改善箇所説明図

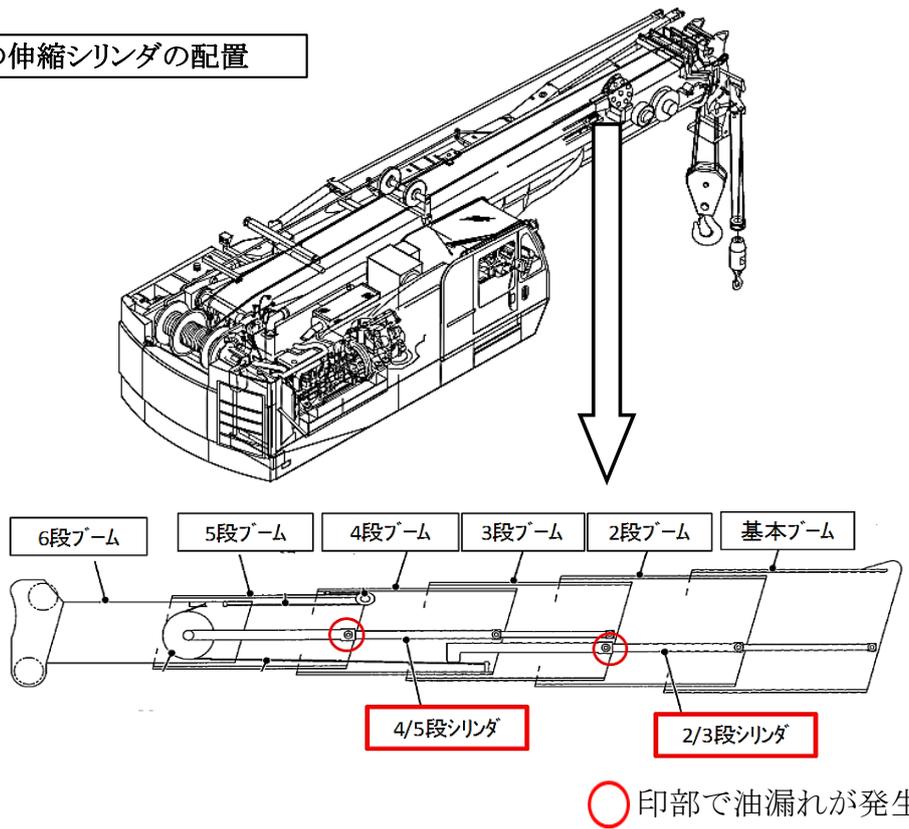
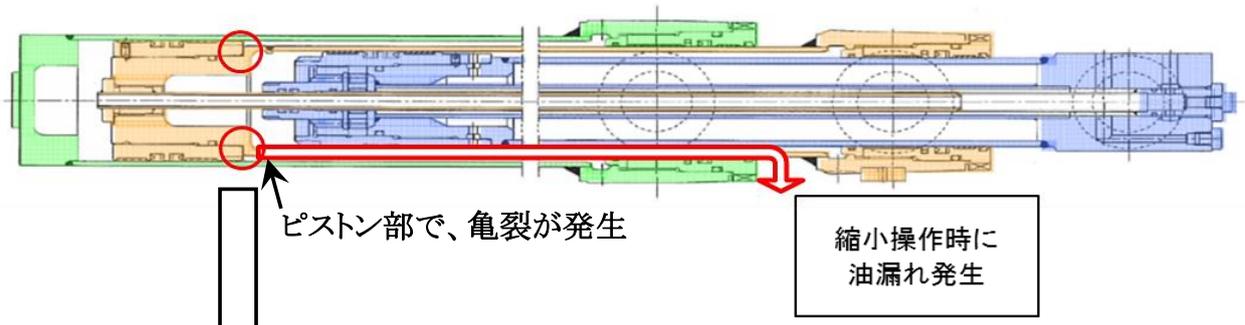
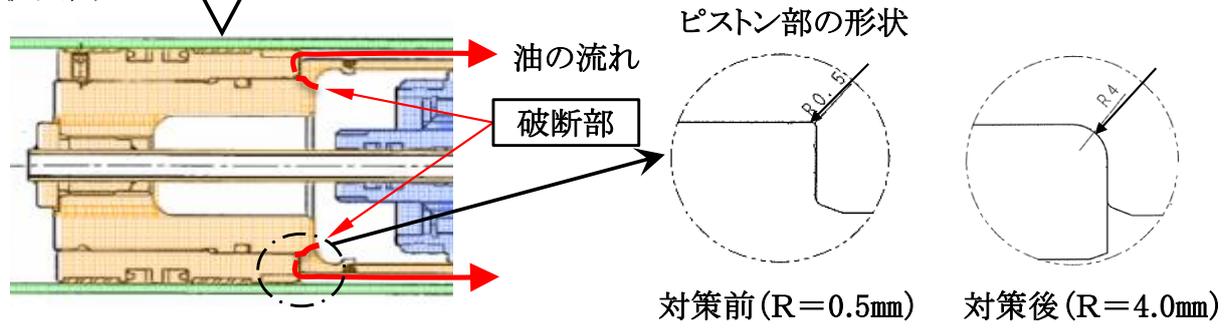
クレーン装置のブーム伸縮シリンダにおいて、シリンダピストン部の形状が不適切なため、クレーン作業中にブーム伸び側ストロークエンド時の衝撃荷重を繰り返すことにより亀裂が入り、伸縮シリンダから作動油が漏れる。

- 全車両、
- ①ピストン部の形状を改善した対策型シリンダに交換する。
 - ②ストロークエンド時の衝撃を緩和するソフトウエアに交換する。
